Mission régionale d'autorité environnementale

**Avis délibéré en date du 20 décembre 2018  
de la Mission régionale d'autorité environnementale d'Île-de-France  
sur le projet de forage à l'Albien situé à Saint-Germain-en-Laye (Yvelines)**

Illustration 2: Plan de situation (source : dossier d'autorisation environnementale, annotations DRIEE)

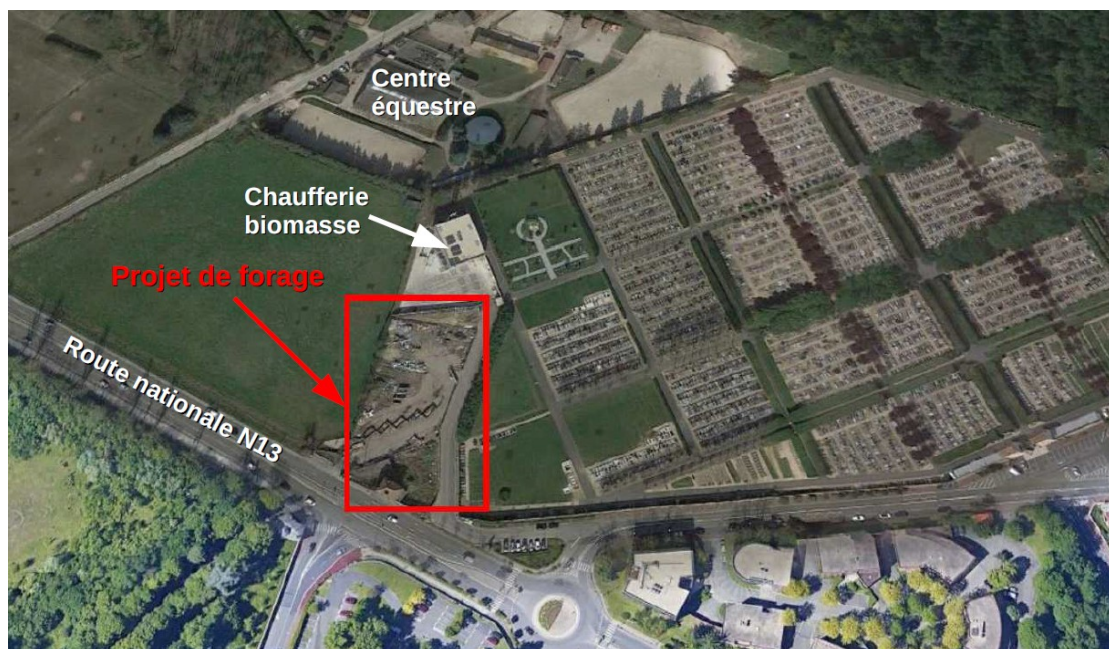
L'étude d'impact doit être complétée pour décrire comment et où sera le cas échéant transféré le stockage de matériaux actuellement présent sur le site (impacts indirects du projet).

- **en décrivant comment et où sera le cas échéant transféré le stockage de matériaux actuellement présent sur le site ;**
- **en précisant les dimensions et caractéristiques des installations, ouvrages et bâtiments projetés.**
